**Artikel:** Wettbewerb für einen Zentralfriedhof in Kreuzlingen = Concours pour un cimetière central à Kreuzlingen = Competition for a new central cemetery at Kreuzlingen, Switzerland

# Wettbewerb für einen Zentralfriedhof in Kreuzlingen

# Competition for a new central cemetery at Kreuzlingen, Switzerland

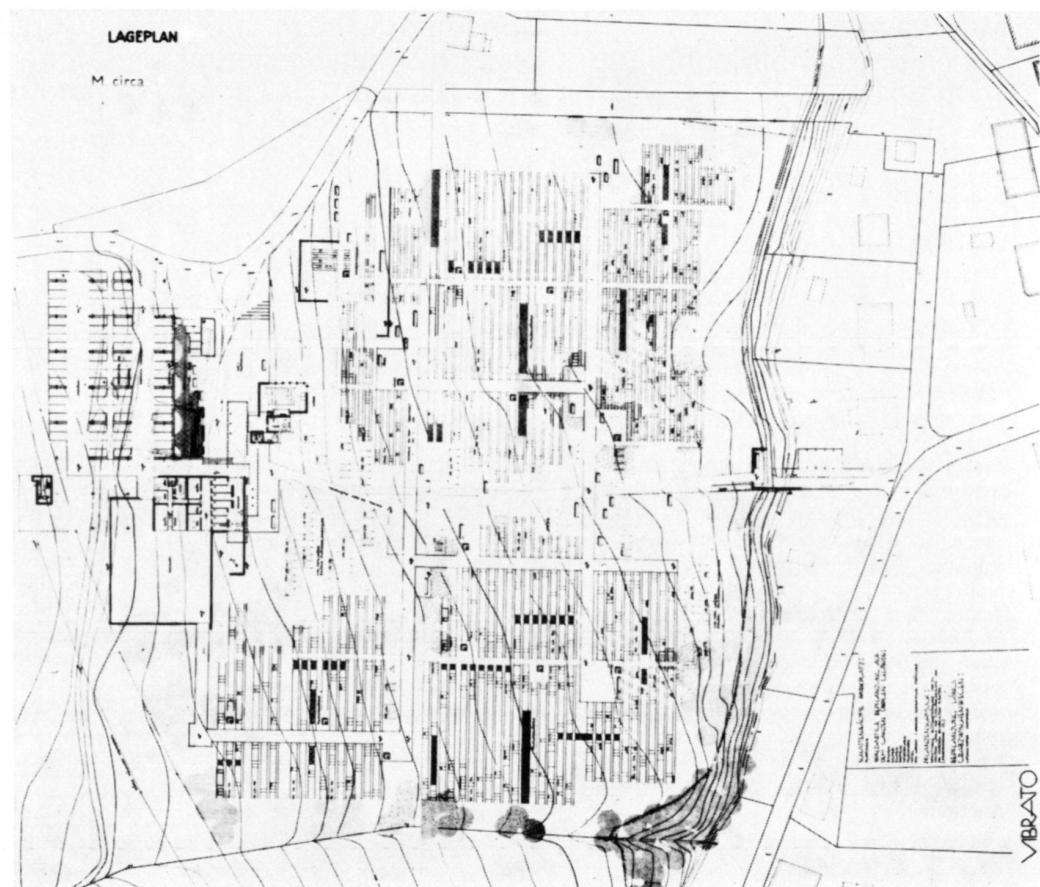
Verfasser: E. Oberhänsli, Architekt, Kreuzlingen, und  
E. Baumann, Gartenarchitekt BSG, Thalwil.  
«Bei der Feldereinteilung wird zu wenig Rücksicht auf die Topographie genommen. Die Lage und Ausdehnung der einzelnen Grabfelder überzeugt durch ihre Stellung zu den Höhenkurven nicht. Die Baumbepflanzung passt sich jedoch der planlichen Gestaltung gut an. Die räumliche Gliederung von Vorplatz und Zugängen zur Kapelle sind schön.»

Authors: E. Oberhänsli, architect, Kreuzlingen, and  
E. Baumann, garden architect BSG, Thalwil.  
"... too little consideration is given to the topography of the country in laying out the different sections. The location and the extend of the different grave-yards are not entirely in harmony with the contour lines. On the other hand the arrangement of the trees fits perfectly into the general conception. — The lay-out of the square in front of the chapel and the approaches make a favourable impression."

**1. Preis**  
**Lageplan**

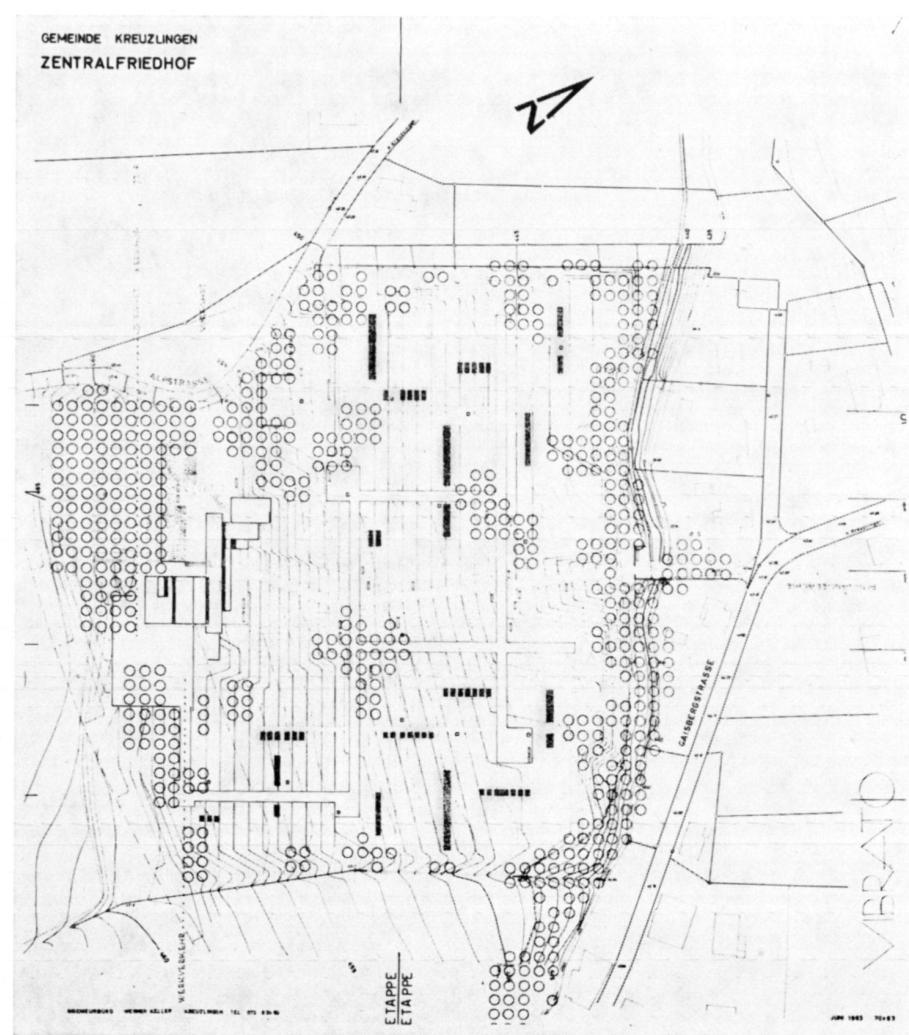
Verfasser: Karl Eberle & Sohn  
dipl. Arch. ETH/SIA, Kreuzlingen, und  
E. Cramer, Gartenarchitekt BSG/SWB, Zurich.  
«Die Baugruppe im Gelände, ebenso die Parkplätze liegen sehr gut. Frei und ungezwungen wächst die Kapelle unmittelbar aus der Grünfläche. Die geometrisch aufgeteilte Wegführung wirkt etwas ermudend, hingegen ordnend. Der Fussweg, von der Gaisbergstrasse ausgehend, überquert in ansprechender Weise ein locker gestaltetes Freigelände, um direkt auf den Kapellenplatz zu münden. Die Baumpflanzung schafft wohlgedachte Räume. Baumpflanzung und Raumgruppen führen zu einer grosszügigen Raumgliederung, und die Gestaltung der Mittelpartie ist besonders reizvoll.»

Authors: Karl Eberle & Son,  
architects ETH/SIA, Kreuzlingen, and  
E. Cramer, garden architect BSG/SWB, Zurich.  
"The clusters of trees on the site as well as the parking lots are well located. In a free and natural manner the Chapel rises out of the greens. The geometrical way in which the lanes are laid out produces a somewhat fatiguing effect, but has the advantage of clearness. The foot-path from Gaisbergstrasse crosses a loosely arranged open space in a pleasing manner and leads direct to the square in front of the chapel. The adequate manner in which the trees are arranged provides clearly conceived spaces.

The arrangement of the trees and sections give the impression of generous space and the way in which the center part is laid out is especially charming."

Wettbewerb  
Zentralfriedhof Kreuzlingen  
2. Preis

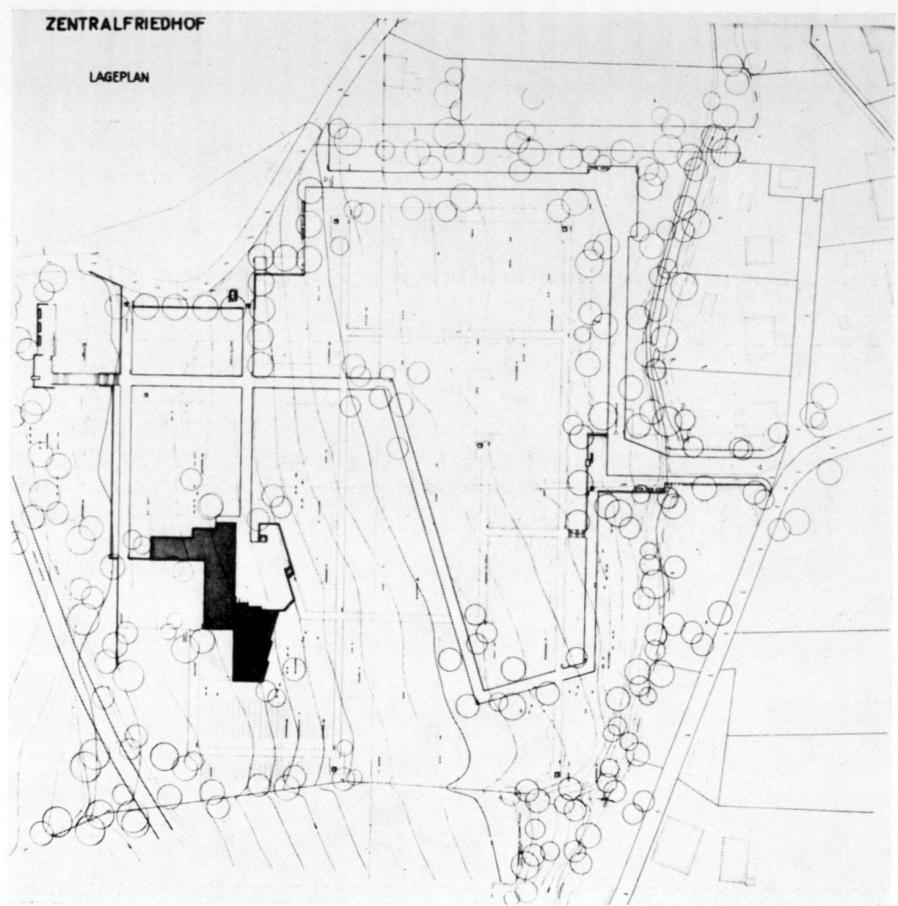
Verfasser: Greml & Hartmann  
Architekten, Kreuzlingen, und  
A. Zulauf, Gartenarchitekt BSG, Baden AG.  
«Die schleifenartige innere Erschliessung des Friedhofes ist klar und gut. Die Fußgängerverbindungen sind abwechslungsreich und ansprechend. Die Grabfelder in ihren Ausmassen sind reichlich gross, jedoch gut differenziert. Der Vorschlag für die Baumbepflanzung ist gut. Bauten, Bepflanzung und Erschliessung sind aufeinander abgestimmt und gut gelöst. Die Anordnung der Parkplätze wäre zu überprüfen.»

Authors: Greml & Hartmann, architects, Kreuzlingen,  
and A. Zulauf, garden architect BSG, Baden AG.  
"The inside opening of the cemetery in the form of a loop is clear and good. The connections for pedestrians are full of variety and pleasant. The grave-yards are of large dimensions, but adequately differentiated. The proposals for the planting of trees are good. Buildings, plantings and the approaches are well adapted and the solution is good. The lay-out of the parking lots might be reconsidered."
